OBJET : MARCHÉ DE TRAVAUX DE CONSTRUCTION DE LA STATION D'EPURATION OUEST-FICHES MODIFICATIVES-AUTORISATION DE SIGNER L'AVENANT N°1

La Ville d'Aix en Provence a notifié le 5 Juin 2009 au groupement d'entreprises représenté par son mandataire : la société Degremont, un marché n° A9-020 de travaux pour la construction et l'exploitation temporaire de la station d'épuration Ouest.

FICHE DE DEMANDE DE MODIFICATION ET D'AVIS MOTIVE
N°DGT 00

Marché N° 09.020	CONSTRUCTION ET EXPLOITATION TEMPORAIRE DE LA STATION D'AIX OUEST
-----------------------------	------------------------------------------------------------------------------

Schémas de synthèse de la demande de modification

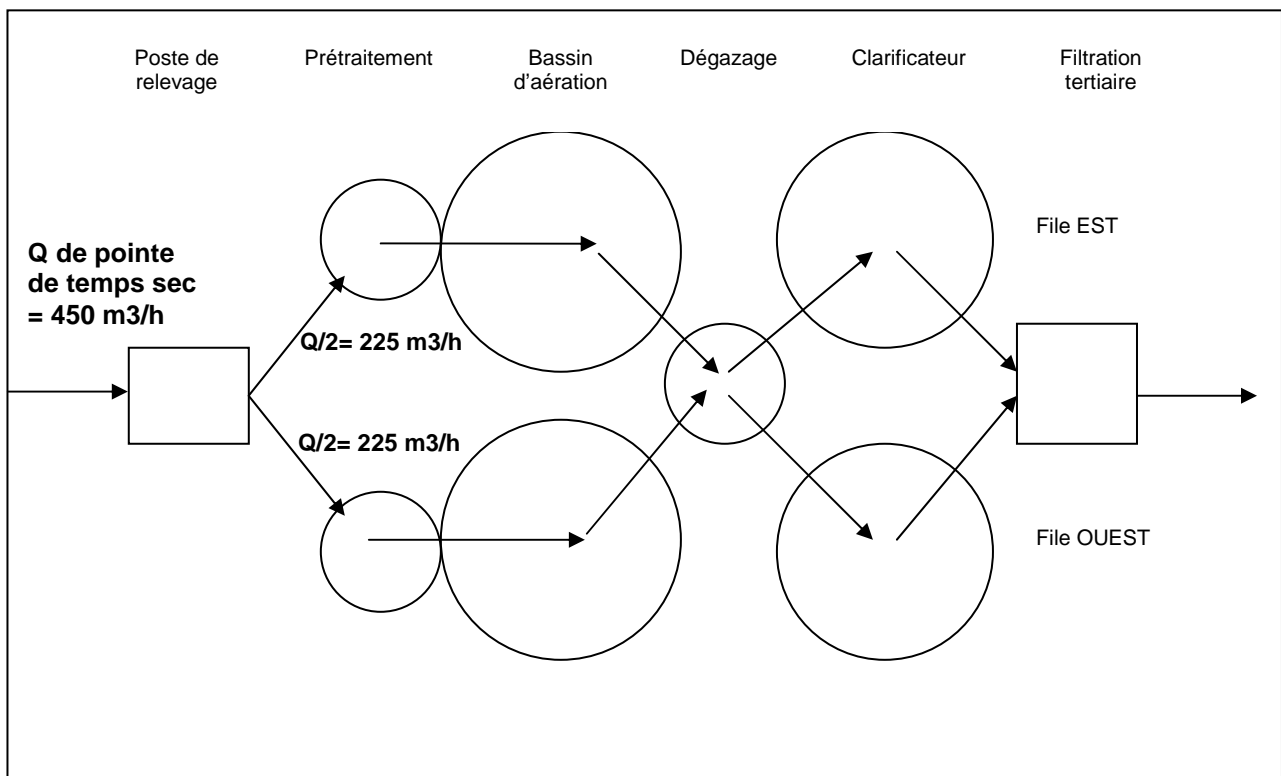
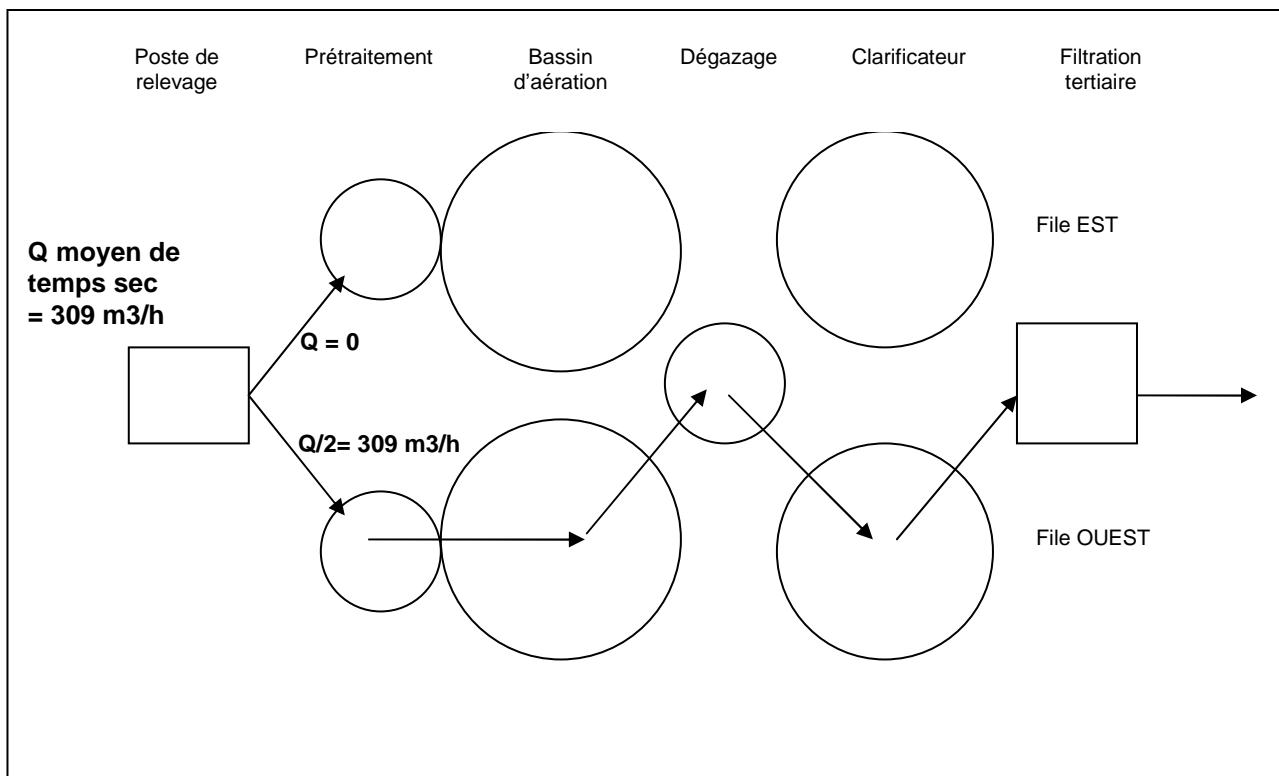
Motivation de la demande de modification	
<input type="checkbox"/> amélioration produit <input type="checkbox"/> changement procédé <input checked="" type="checkbox"/> autre : Note de calcul	<p>Le Maître d'Ouvrage et le Maître d'œuvre ont demandé, au cours de la période de préparation de vérifier les points suivants :</p> <ul style="list-style-type: none"> - Simulation des conséquences de mise en charge du réseau amont station (Marché Ville d'Aix en Provence) en fonction du calage altimétrique du by-pass du poste de relèvement STEP. - Vérification complémentaire de la possibilité hydraulique d'accepter le débit moyen de temps sec sur une file biologique. Cette configuration de fonctionnement n'est pas prévue dans notre mémoire technique.

Vérification du fonctionnement hydraulique conformément au mode fonctionnement Marché soit débit maxi de temps sec sur une file biologique soit 225 m³/h

Vérification du fonctionnement hydraulique à débit moyen de temps sec sur une file biologique soit $309 \text{ m}^3/\text{h}$

FICHE DE DEMANDE DE MODIFICATION ET D'AVIS MOTIVE
N°DGT 06

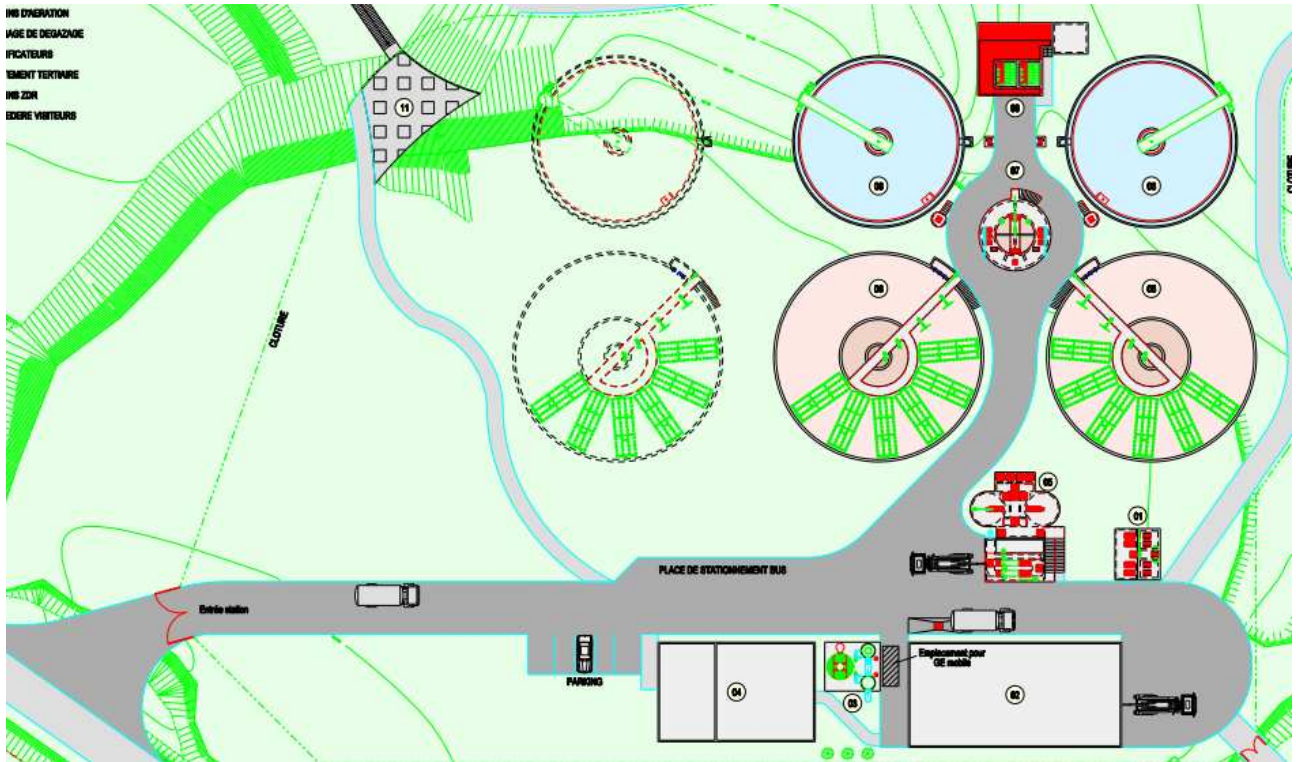
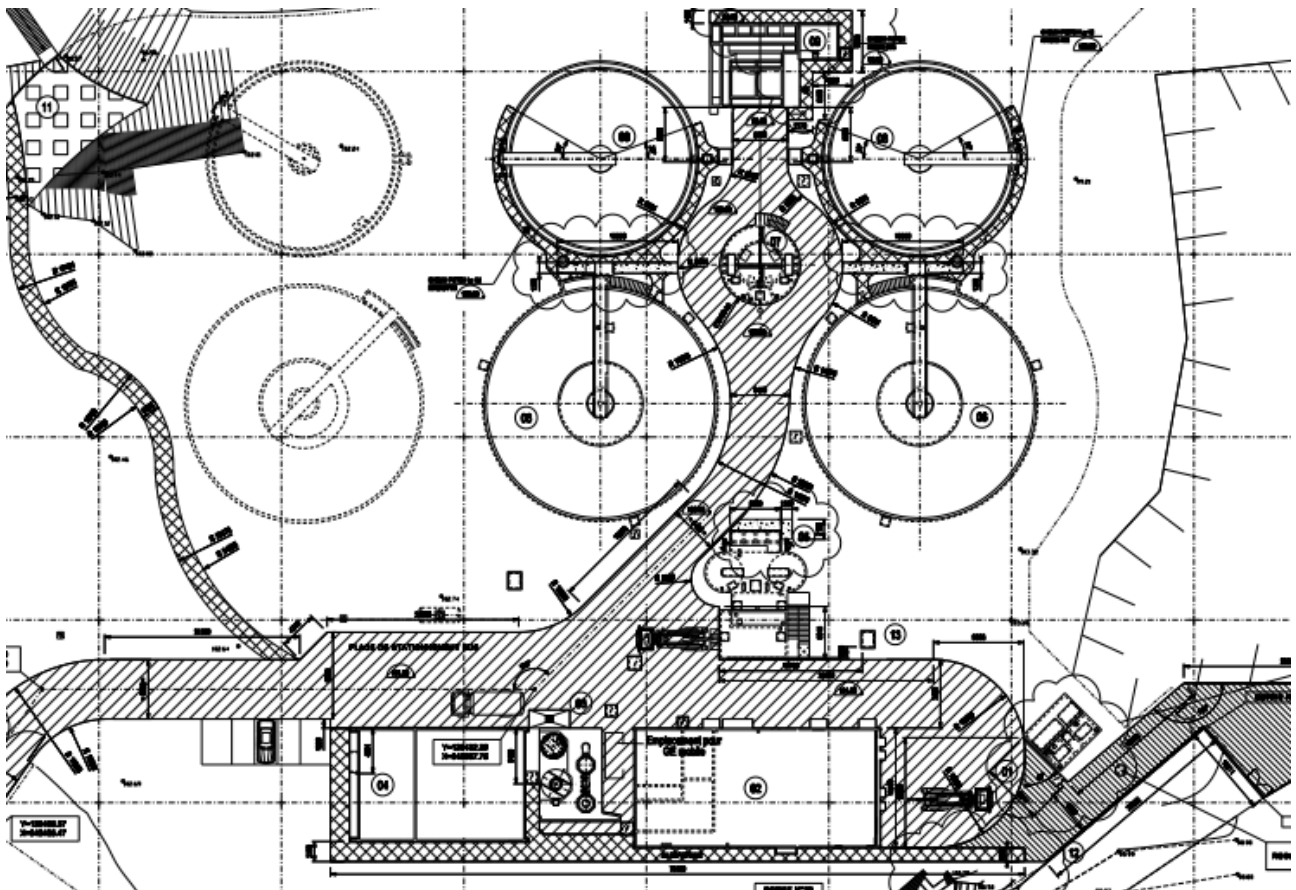
Motivation de la demande de modification	
<input checked="" type="checkbox"/> amélioration produit <input type="checkbox"/> changement procédé <input type="checkbox"/> autre :	<p>Les nouvelles données diffusées en cours d'étude (SDIS, DDE) ont donné lieu à des modifications de plans de voiries et d'implantation.</p> <p>La demande du Maître d'œuvre pour améliorer les accès aux ouvrages et aux équipements a nécessité des reprises de plans.</p>

Description de la modification proposée
<p>Les indices successifs des plans d'implantation et de voirie prennent en compte :</p> <ul style="list-style-type: none"> - La modification de l'implantation de l'accès définitive de la station par arrêté, - L'adaptation des voiries en fonction des impositions du SDID (pompiers), - La redéfinition des accès (voirie lourde, légère ou piétonne) en fonction des contraintes d'exploitations des équipements. <p>Elle permet une meilleure accessibilité aux ouvrages et matériels pour leur entretien dans un environnement sécurisé.</p> <p>Plan d'implantation : DGT 00 0 - DL GE 001 REV E Plan de voirie : DGT 00 0 - DS GE 001 REV B</p>

Extrait du plan des réseaux humides
DGT 00 0 DS EN 002

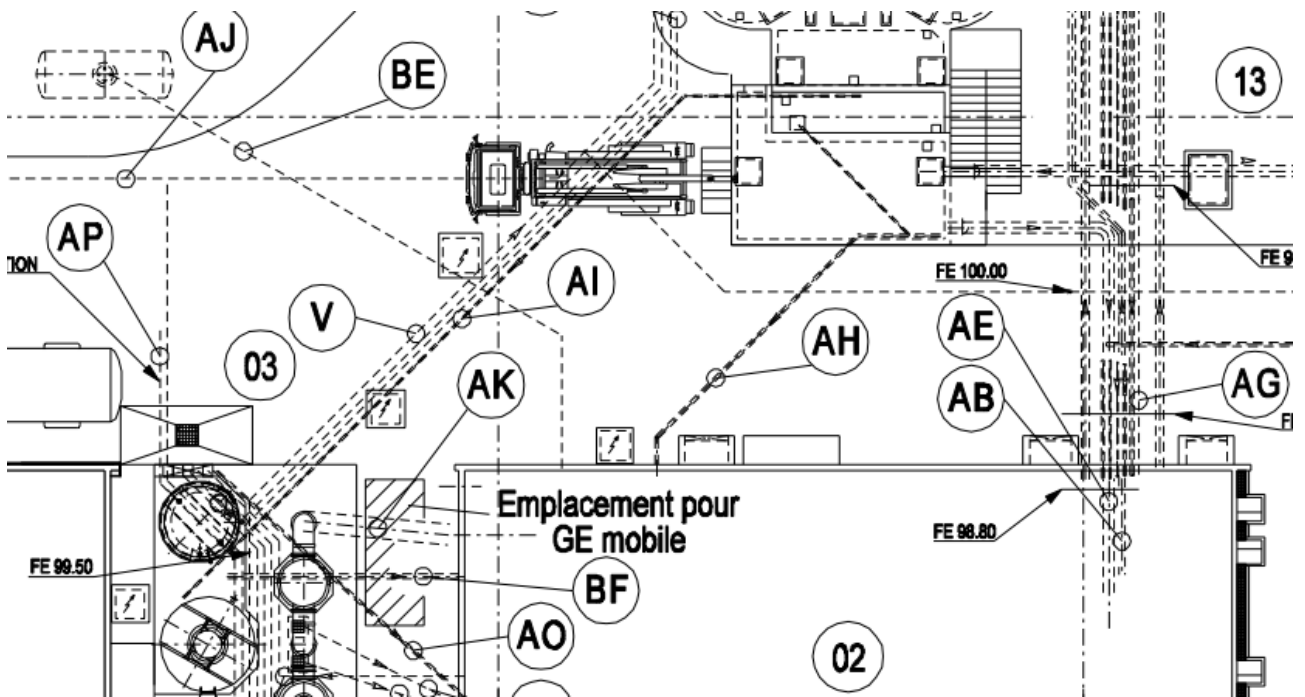
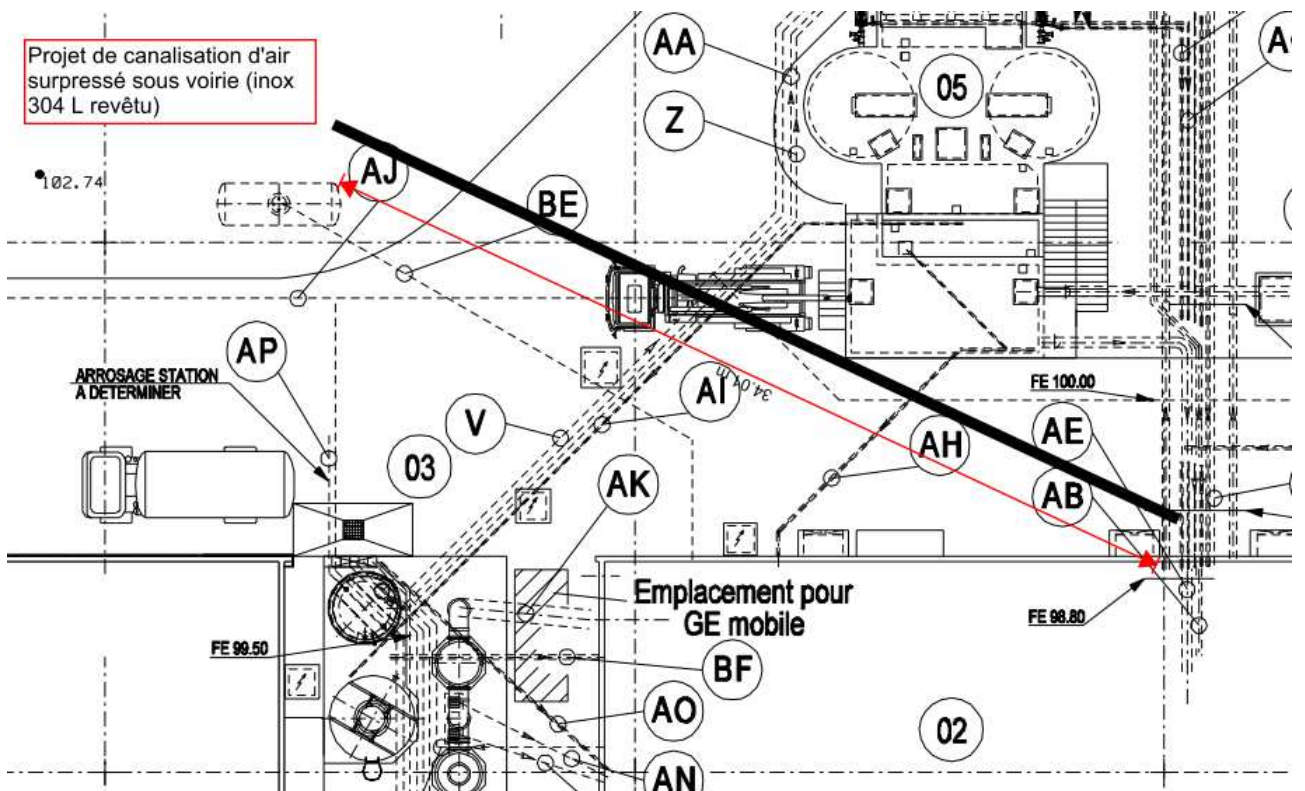
Rappel du projet initial
<p>Le projet initial prévoit l'alimentation en air surpressé des deux bassins biologiques par deux canalisations enterrées en inox 304 l revêtues diamètre 250. Plan projet des réseaux station : IO 3V juin 2009</p>

Motivation de la demande de modification	
<input checked="" type="checkbox"/> amélioration produit <input type="checkbox"/> changement procédé <input type="checkbox"/> autre :	<p>Les travaux de raccordement en air surpressé (tranchée et pose de la canalisation) de la troisième file nécessiteront des interruptions de service, des terrassements importants et des démolitions/reconstruction de voiries.</p> <p>Le Maître d'Ouvrage et le Maître d'œuvre ont demandé la fourniture et la mise en œuvre de la canalisation en air surpressé sous la voirie pour l'alimentation future de la troisième file.</p>

Description de la modification proposée
<p>La modification proposée permettra :</p> <p>1/ de raccorder en air surpressé la troisième file sans interruption de service de l'installation, 2/ D'éviter les surcoûts liés aux travaux de réhabilitation dans l'existant, 3/ D'éviter les risques d'aléas liés à la détérioration d'équipements mis en place et en service,</p> <p>Nous proposons notamment :</p> <p>1/ Modification des plans des réseaux, implantation 2/ La fourniture et la pose en tranchée d'une canalisation en DN 250 inox revêtu. Avec soudure en position 3/ Les essais d'étanchéité.</p>

FICHE DE DEMANDE DE MODIFICATION ET D'AVIS MOTIVE
N°DGT 9

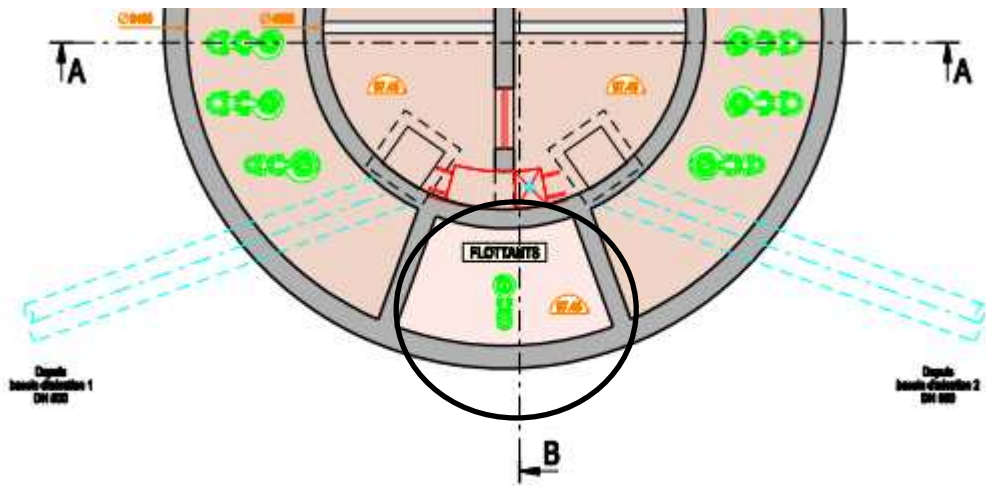
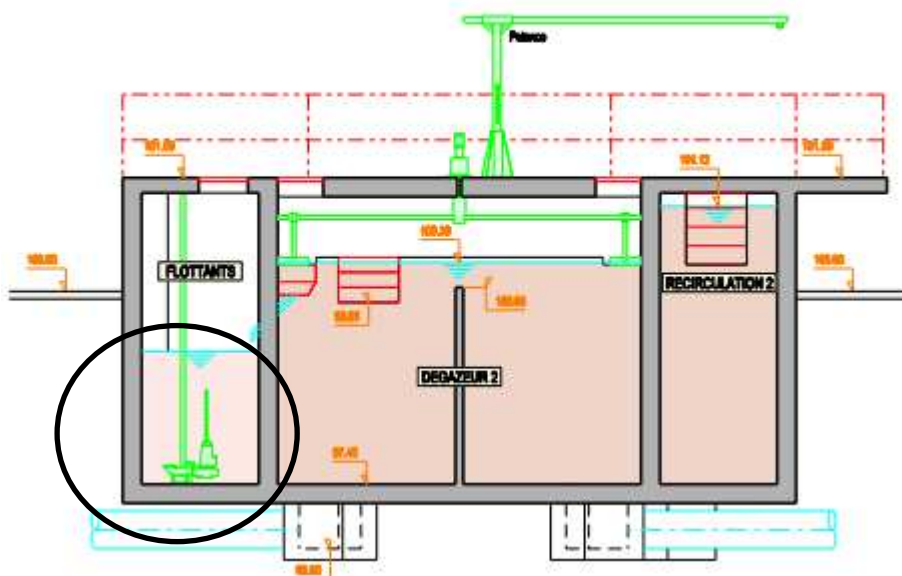
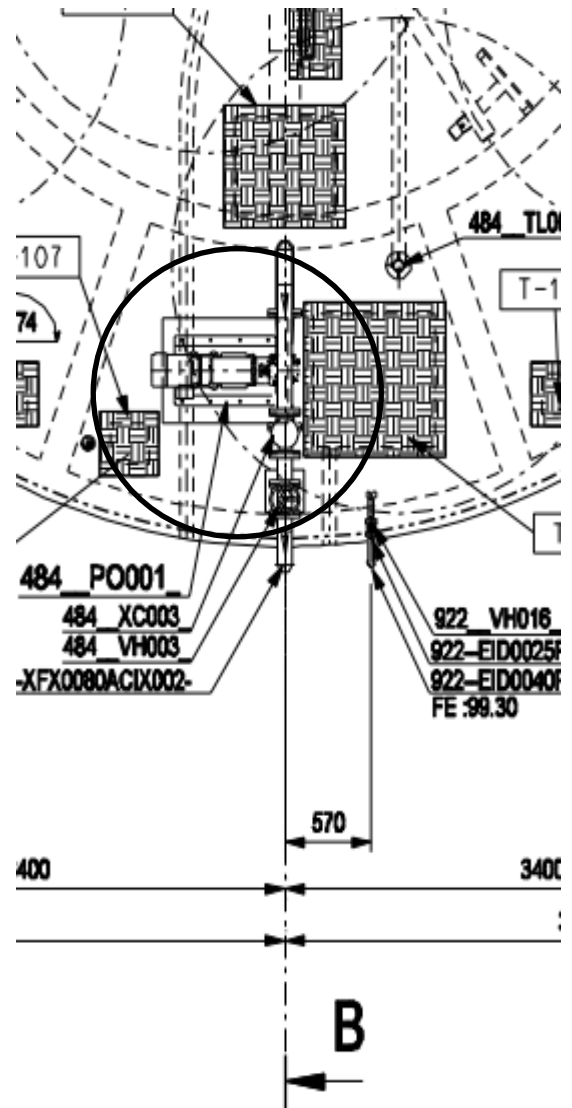
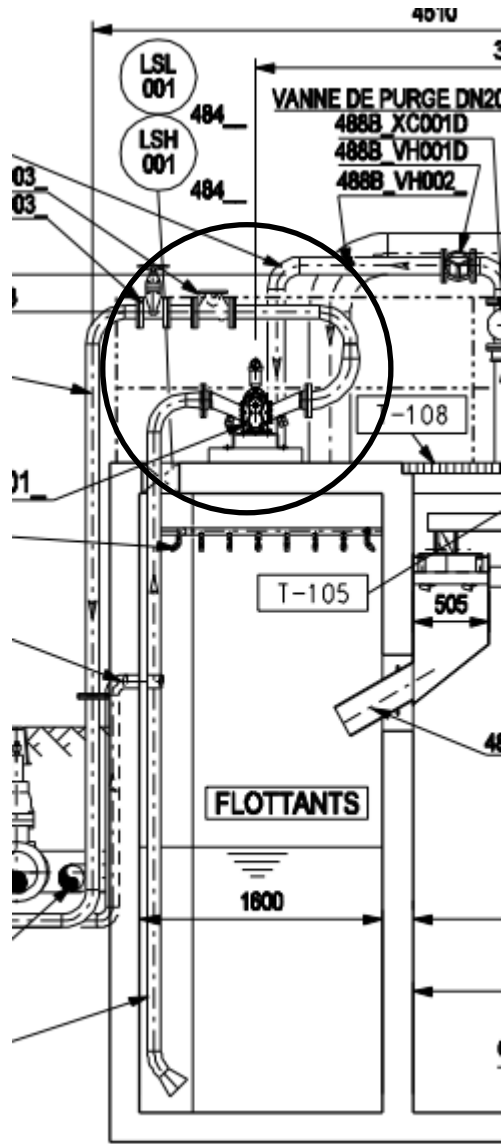
Motivation de la demande de modification	
<input checked="" type="checkbox"/> amélioration produit <input type="checkbox"/> changement procédé <input type="checkbox"/> autre :	<p>Les flottants sont des produits particulièrement difficiles à pomper par des pompes courantes. De plus, le calage altimétrique de ces pompes est important pour que leur fonctionnement soit optimum. Elles doivent être en dessous du niveau liquide du produit à pomper. La mise en place de pompe à rotor excentré aurait eu des conséquences importantes en matière de GC (reprise de la conception de l'ouvrage de dégazage)</p> <p>La modification demandée par le Maître d'Ouvrage et le Maître d'œuvre est de remplacer ces pompes à rotor excentré par des pompes à lobes (à pouvoir d'aspiration importante)</p>

Description de la modification proposée
<p>La modification permet :</p> <p>1/ d'améliorer le soutirage des produits particulièrement difficile à pomper par des pompes immergées,</p> <p>2/ d'améliorer l'accessibilité aux équipements. Interventions et maintenance facilitées par un accès direct aux équipements.</p> <p>Nous proposons notamment :</p> <p>1/ le remplacement des pompes à rotor excentré par des pompes à lobes</p> <p>2/ le capotage des pompes à lobes</p>

FICHE DE DEMANDE DE MODIFICATION ET D'AVIS MOTIVE
NDGT 10

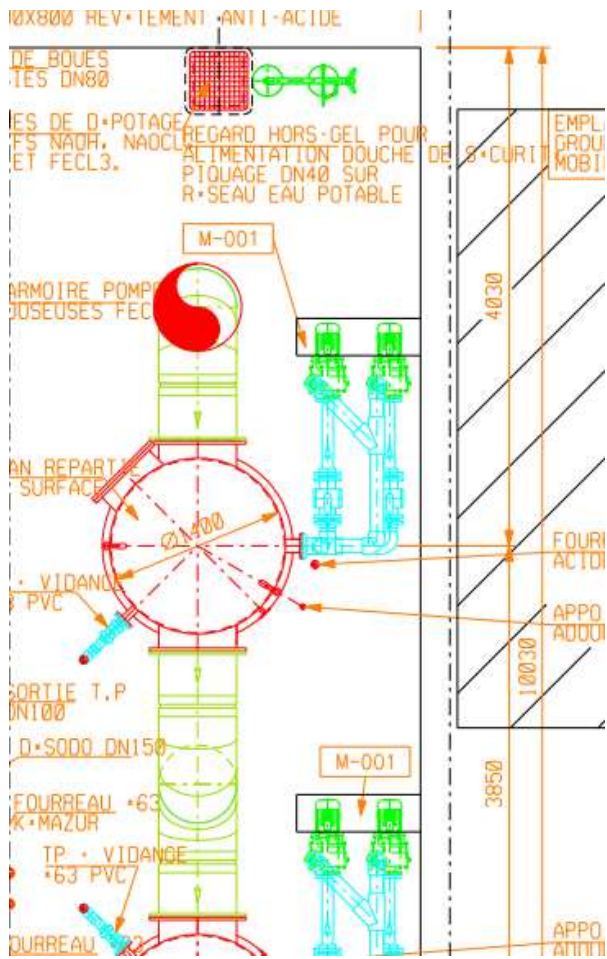
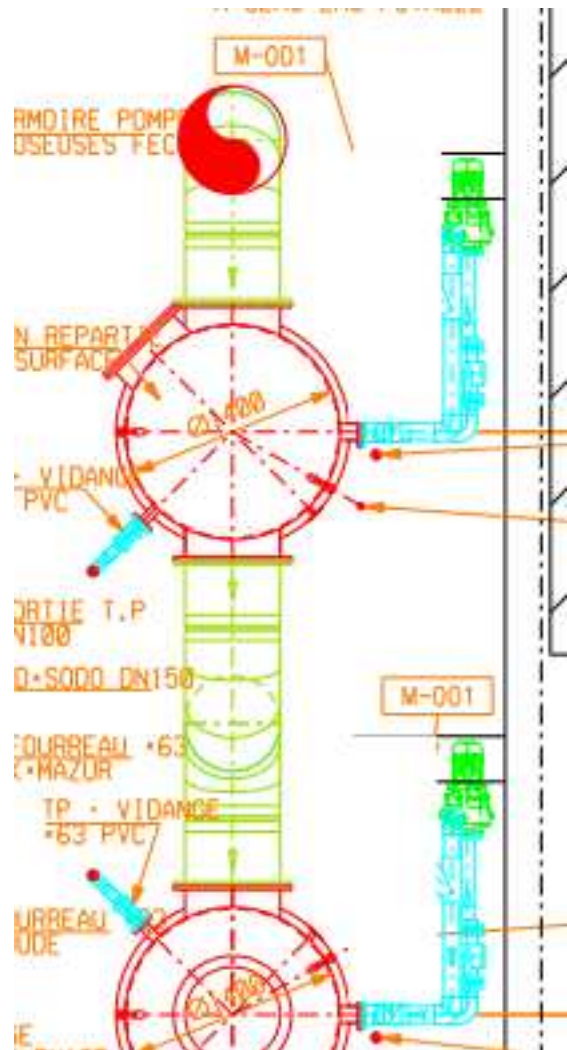
Rappel du projet initial
<p>Dans le projet initial, chaque tour de désodorisation est équipée de deux pompes de recirculation dont une en secours installé.</p> <p>Documents de référence : Plan prétraitement O 15 V ; PID S 07 V.</p> <p>Mémoire justificatif et explicatif – Synthèse - Pièce 10.2.1 - Chapitre L § 2.3.1</p>

Motivation de la demande de modification	
<input checked="" type="checkbox"/> amélioration produit <input type="checkbox"/> changement procédé <input type="checkbox"/> autre :	<p>La modification permet :</p> <p>1/ de simplifier l'exploitation.</p> <p>2/ de garantir la pérennité des équipements en évitant les démarrages intempestifs</p> <p>3/ de sécuriser le fonctionnement en évitant les désordres sur les matériels de raccordement (clapets, vannes)</p> <p>4/ d'optimiser la consommation électrique en éliminant les intensité d'appels aux démarrage des pompes</p>

Description de la modification proposée
<p>Nous proposons notamment :</p> <p>1/ la mise en place de deux pompes de recirculation (au lieu de quatre) plus un secours en caisse</p> <p>2/ la simplification des réseaux de raccordement par la suppression des pompes.</p>
